地球資源衛星 1 号 (JERS-1) の  
打上げ結果の評価について (報告)

宇宙開発委員会技術評価部会

平成4年11月13日  
宇宙開発委員会技術評価部会

宇宙開発委員会技術評価部会は、平成4年2月11日に宇宙開発事業団が行ったH-1ロケット（2段式）による地球資源衛星1号（JERS-1）の打上げの結果を評価するために必要な技術的事項について、平成4年6月16日以来、調査審議を行ってきたが、このたびその結果をとりまとめたので報告する。

図10 マイクロスイッチ取り付け部付近の力の釣合

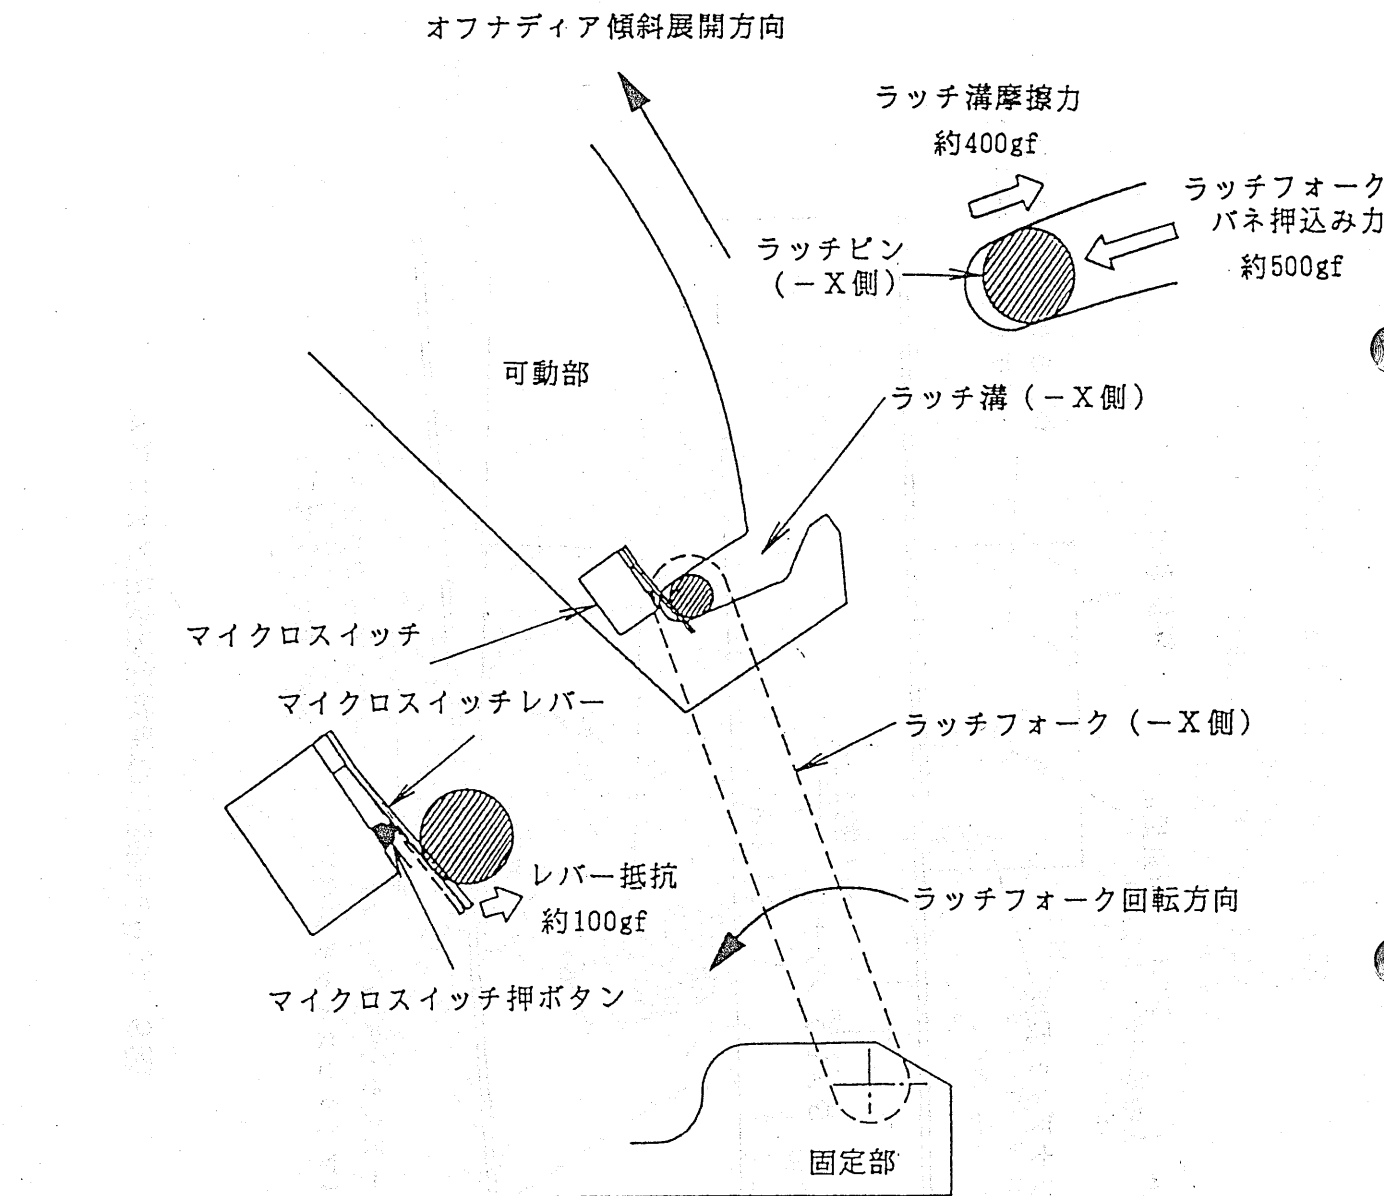
図9に示されているとおり、SARアンテナの衛星取り付け点は衛星重心と約1mずれているため、オフナディア傾斜に伴って、SARアンテナと衛星本体との間でピッチ軸回りの相対回転が生じる。テレメトリデータによればこの回転の角速度は0.06～0.07度/秒である。この結果アンテナ部は衛星本体に対しピッチ軸回りに最大0.2度の角度を持つため、一方のラッチピンが他方に比べわずかに先に進行し、先にラッチする。このため、もう一方のラッチピンへのラッチ溝上部からの摩擦力が増え（図10）、やや浅くラッチする。この先行するラッチフォーク側にはマイクロスイッチは付いておらず、もう一方にのみ付いていたため、ラッチピンがマイクロスイッチレバーを押し切るに至らなかった可能性があるとして推定された。

今後、SARアンテナのように長く柔軟な構造物を間隔の狭い2組のラッチフォークで支えなければならない構造物にあっては、事前に展開環境をシミュレートした動的なコンピュータ解析を実施すると共に、この結果を踏まえて機能部分の模擬試験を行うべきであり、またラッチ状態をより確実に検出するために、それぞれのラッチ溝にマイクロスイッチを装着する、マイクロスイッチの装着方向を変更する等について検討する必要がある。さらに部品の品質管理についても徹底を図るべきである。

図12 SAR送信電力テレメトリ

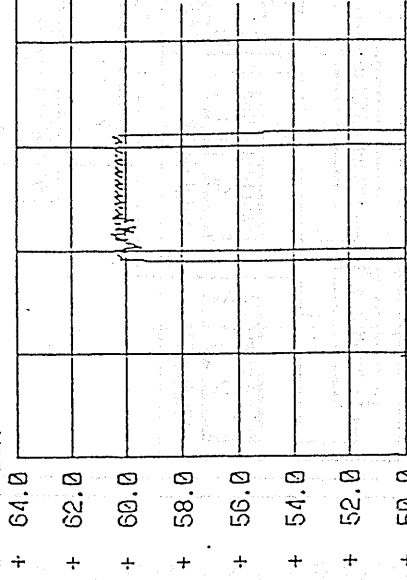
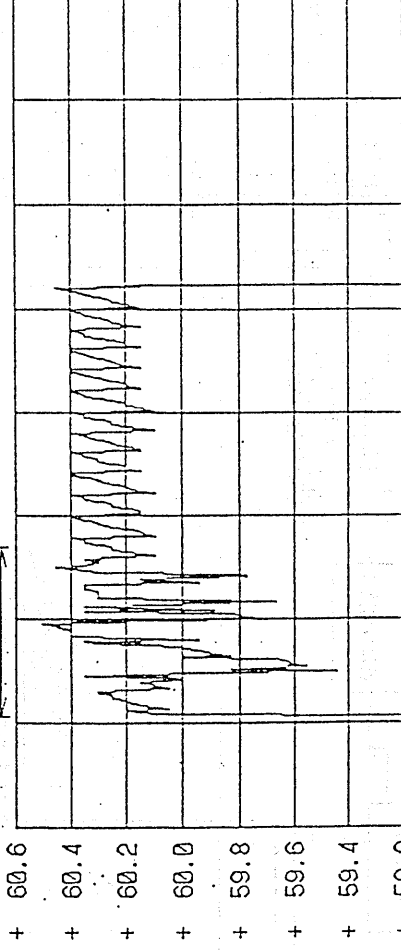
4月14日のSAR初期チェック試験において、A系、B系（主系）及びR系（冗長系）のHPAのA系及びB系を2チャンネル運用させたところ、約30秒間にわたって通常予測されるより大きな送信電力テレメトリ値の変動（図12）が見られた。その後分析の結果、これによる重大な損傷がないとの判断から、5回にわたり2チャンネル運用を行ったが、A系+B系の運

用においてはいずれも電力変動が見られ、A系+R系及びB系+R系の運用においては異常は見られなかった。

図13 SARアンテナ部機能ブロック図

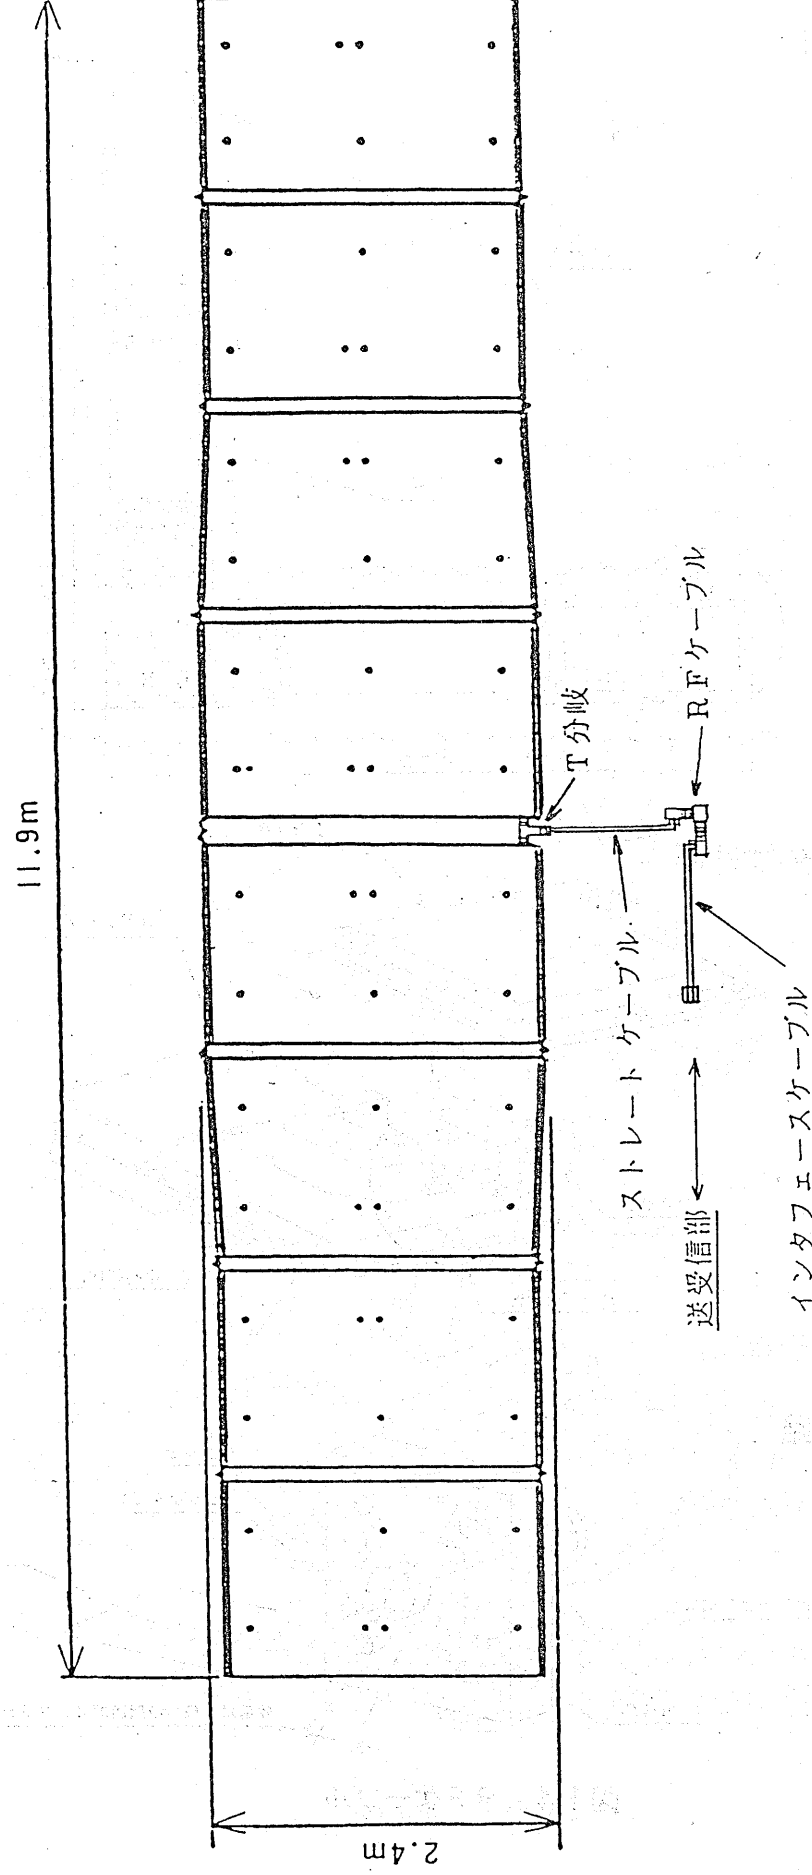
一方高周波放電については、図13～図15に示すRFケーブル又はT分岐のいずれかのコネクタのコネクタピンの半田付け部において、除去し切れなかった残留フラックス等による汚染により絶縁体表面に発生した放電の可能性は否定できなかった。

今後は回路面の清浄度を保つことに細心の注意を払うと共に、導体間の沿面距離が短く、かつ大電力で使用する箇所にあっては、沿面の汚染を完全に除去すべく、超音波洗浄等の洗浄方法を用いた回路の清浄度の確保について検討する必要があると思われる。あわせて、過去の経験も含めて、このような経験を十分に今後の設計時に反映できるシステムの中で開発を進めることが重要である。

図14 RFケーブル

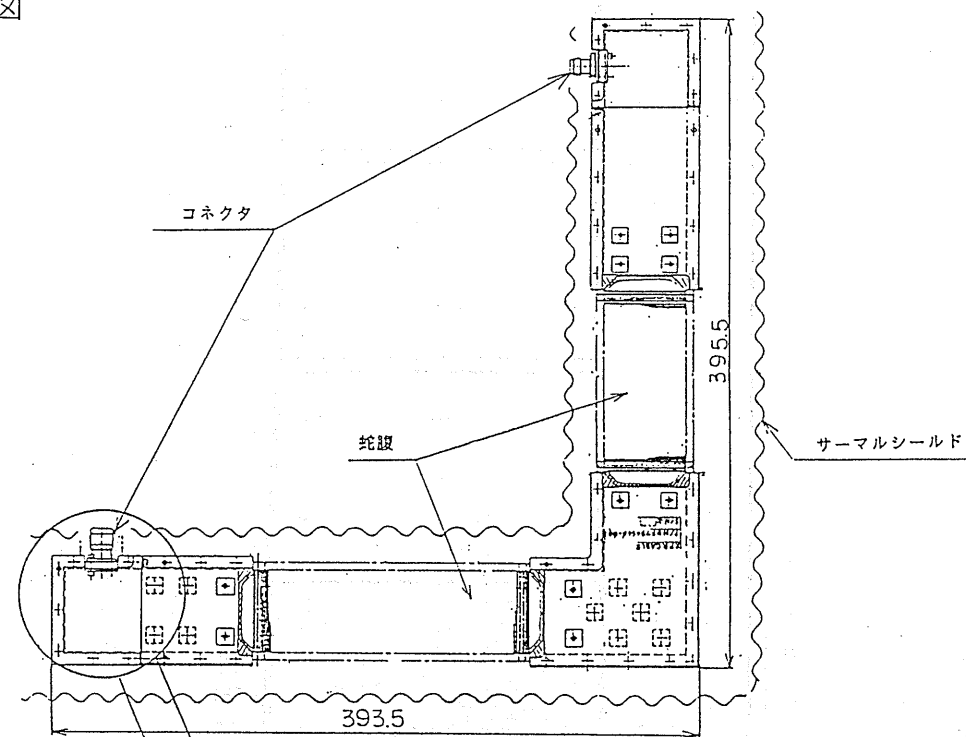
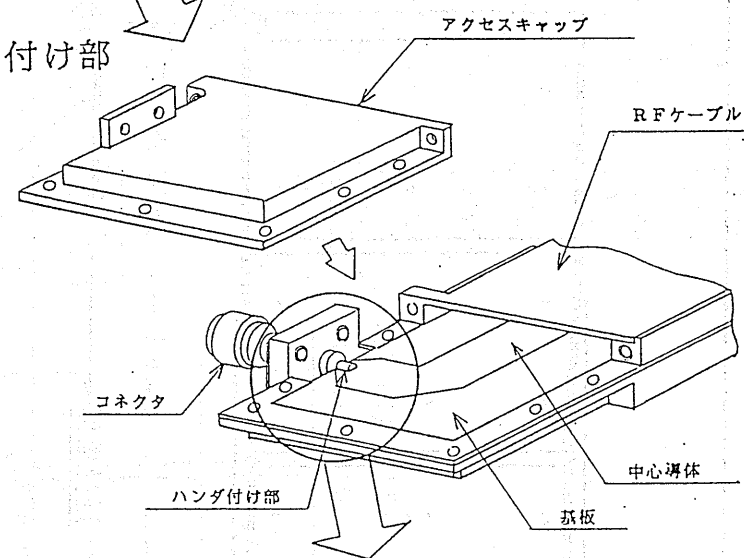
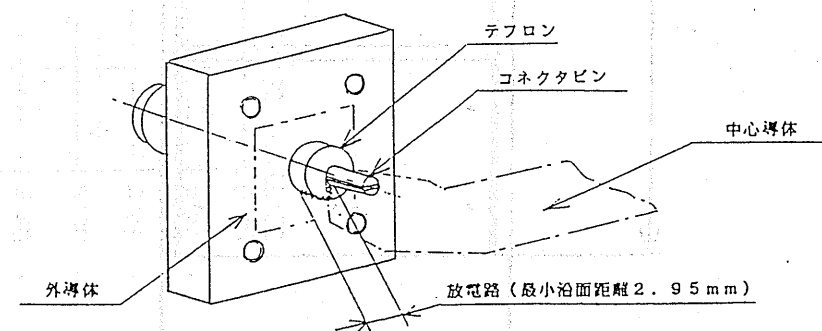
RFケーブルもしくはT分岐のコネクタピンと中心導体との半田付け時のフラックスがテフロン面に付着していた場合、約1.3kWの送信電力で誘起された高周波電圧（RFケーブルで245V、T分岐で231V）により沿面放電（最小沿面距離はRFケーブルで2.95mm、T分岐で2.4mm）が生じる可能性がある。

図17 生データの画像表示により認められたパルス状信号

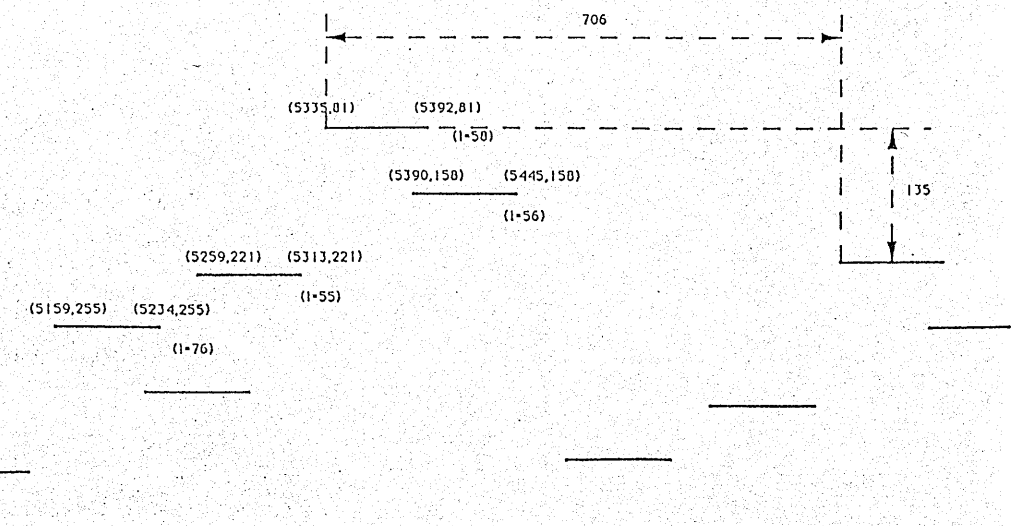
白い筋状のノイズは、取得画像のうち一部の地域にしか認められないことから、SARハードウェアの異常ではなく、外来電波による可能性が高いと推定した上で、受信された生データを分析したところ、図17に示すようなパルス状の規則性のある繰り返しパターンを持つ異常信号が認められた。

このパルス状輝線のパルス幅及びパルス繰り返し周波数を、パルス状輝線の長さ、SARの送信パルス繰り返し周波数（1555.2Hz）及び地上への送信のためのA/D変換のサンプリング周波数（17MHz）から求めたところ、パルス幅はおおよそ3μs、パルス繰り返し周波数は約322Hzに近い値かその整数倍であると推定された。

白い筋状のノイズが入る地域は特定の場所に限られ、大部分の画像についてはこのような問題は起こらない。ノイズの混入する地域の画像については、アダプティブフィルタを使用する等のマニュアル処理によりノイズを低減することが可能であり、今後は必要に応じてこれらのノイズ低減手法の試行等適切な対策をとることが望ましい。

図19 アンテナ放射パターン異常のF T A

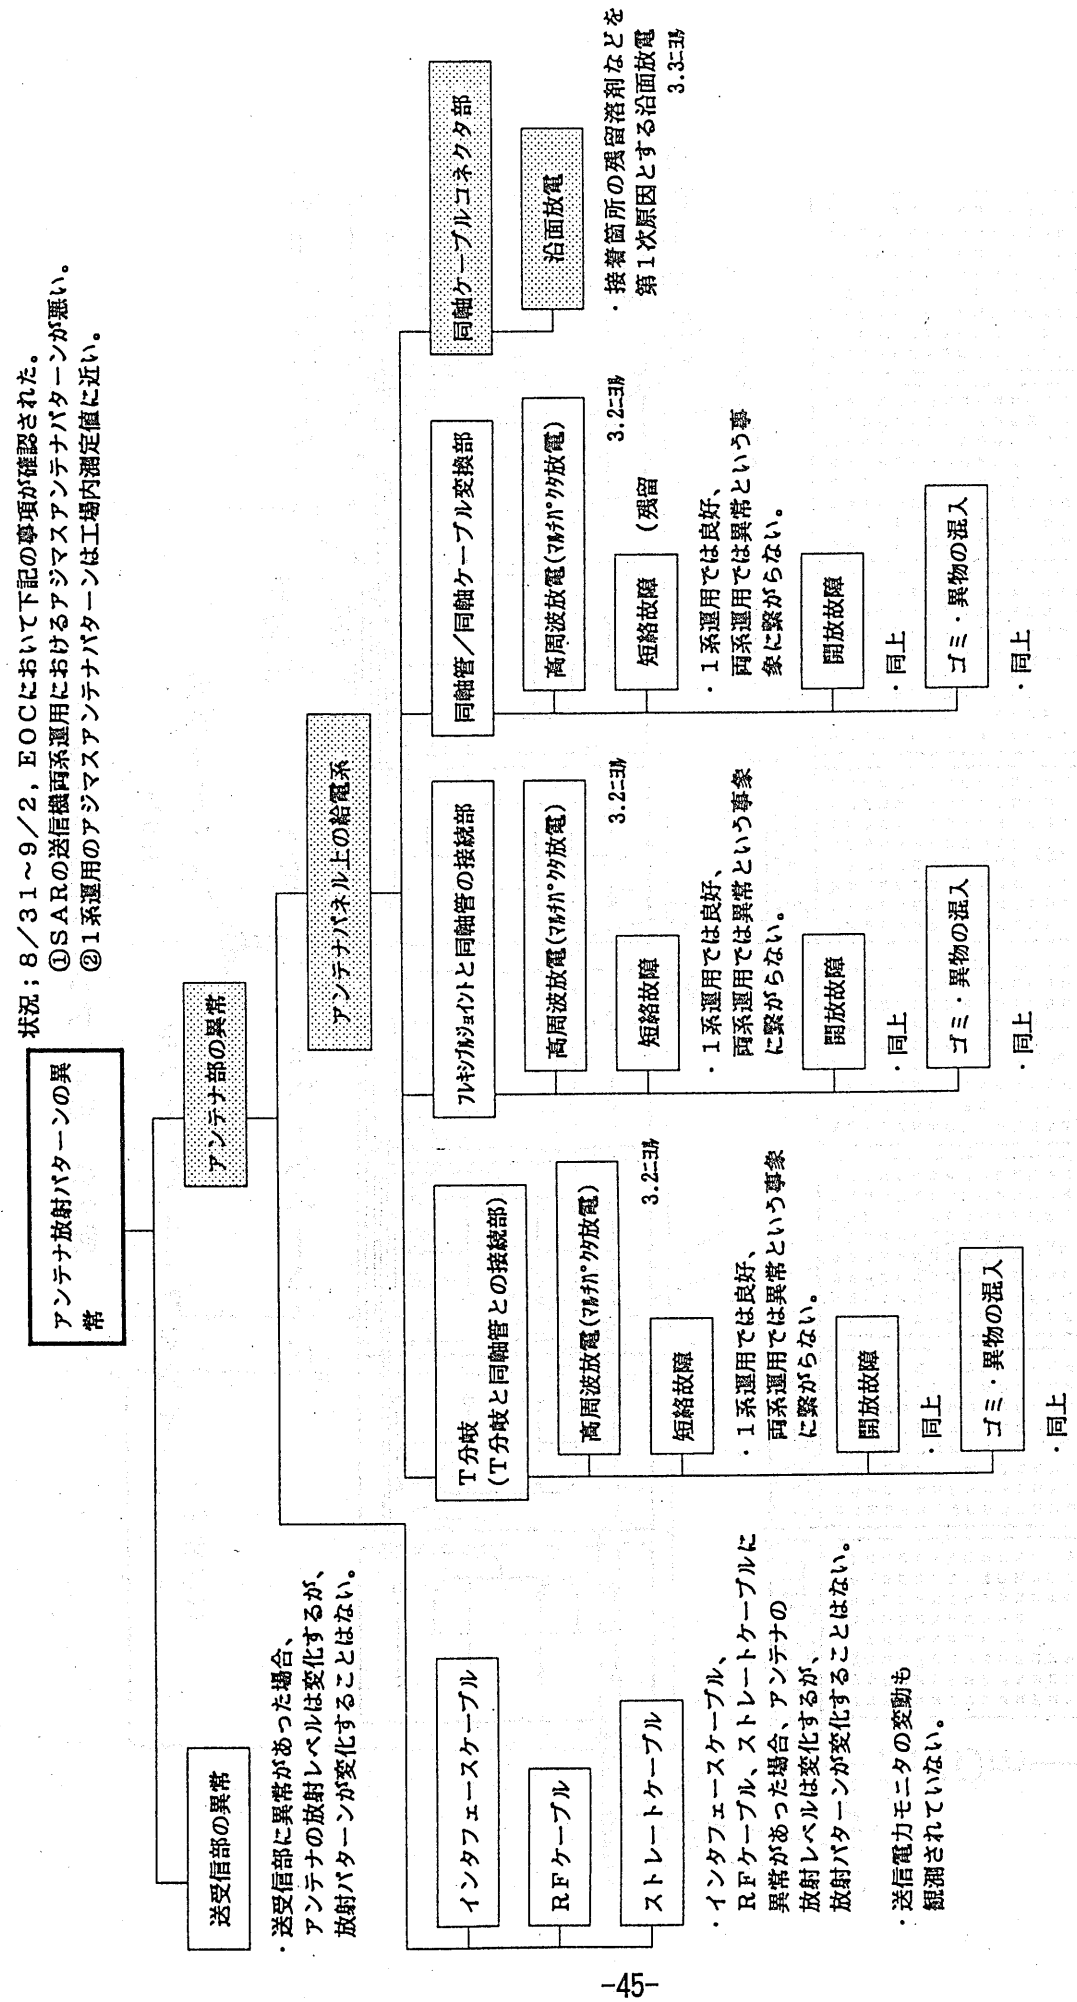
アジマスアンテナパターンの異常について不具合箇所をFTA（図19）により分析したところ、

- ・放射パターンが設計値と異なる
- ・2系統運用時のみ現象が出ている
- ・現象が初期チェック段階から継続している
- ・送信部の出力が定格（約1.3kW）にもかかわらず、地上での観測では400W程度しか輻射されていない模様である

ことから、同軸管同軸ケーブル変換部あるいは同軸ケーブルコネクタ部（図20及び図21のB1～B4）において高周波放電が発生していると推定された。

図21 SARアンテナ同軸管給電回路

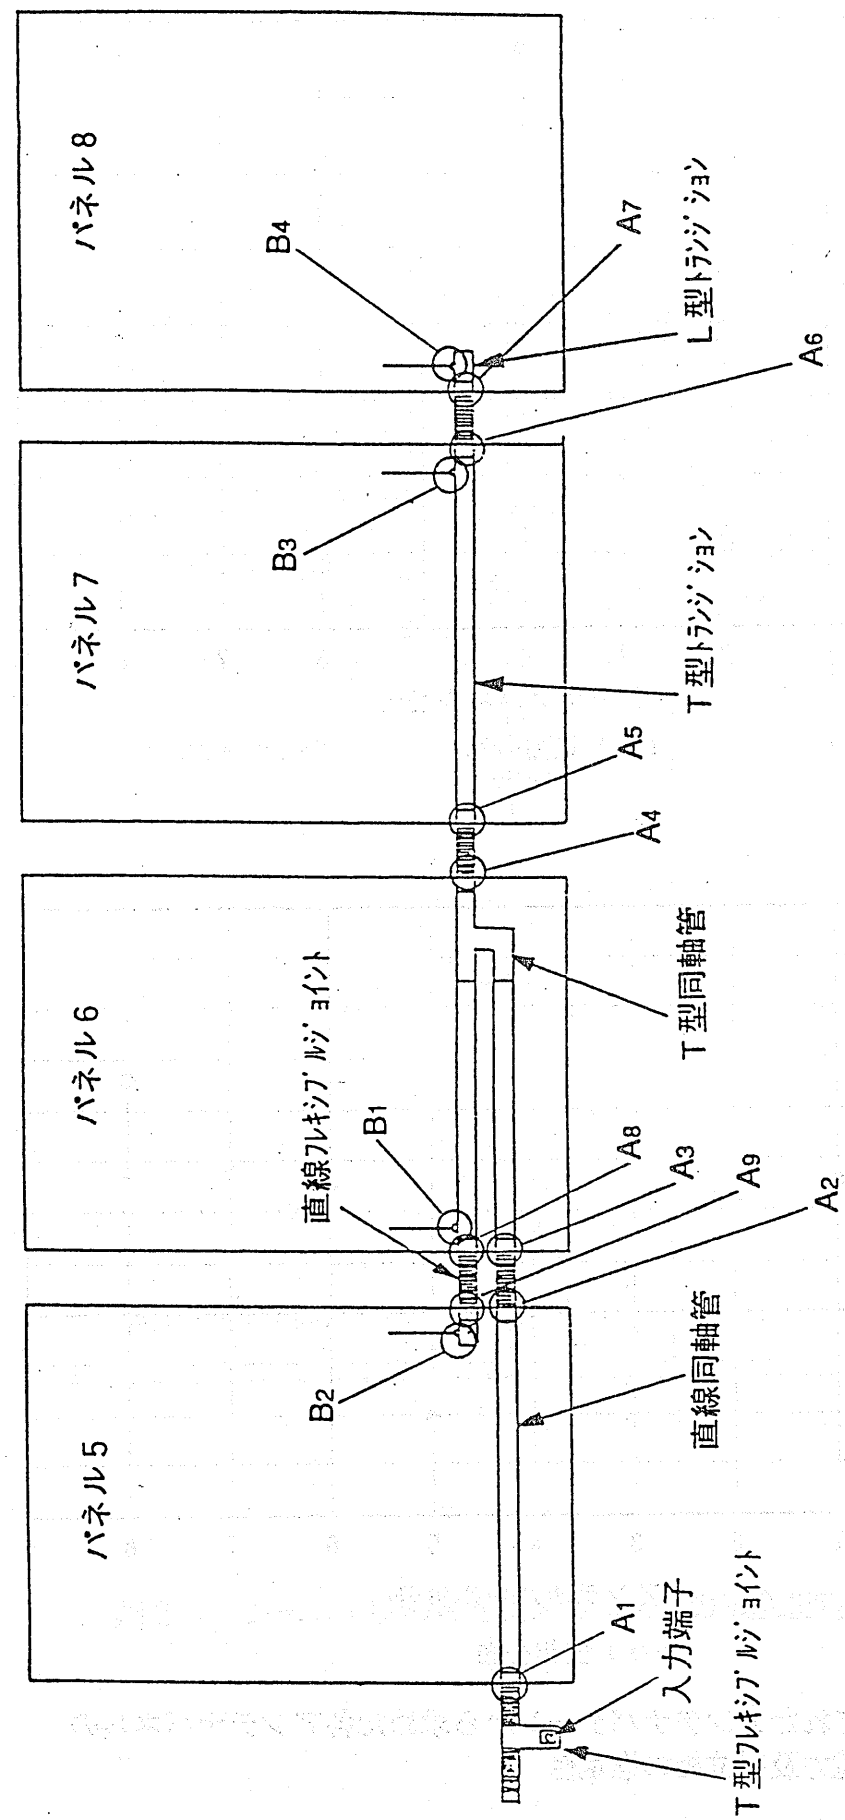
以上のことから、アンテナパネル7又は8の同軸ケーブルコネクタ部（図21のB3又はB4）で高周波放電が発生していると推定された。

アンテナパターンの不具合については、気密にする必要の無い部分には積極的に排気孔を設けること、また今回使用したアルミスプラインケーブルの代わりに、低損失型ソリッドステートテフロンケーブルなど、内部に空隙を
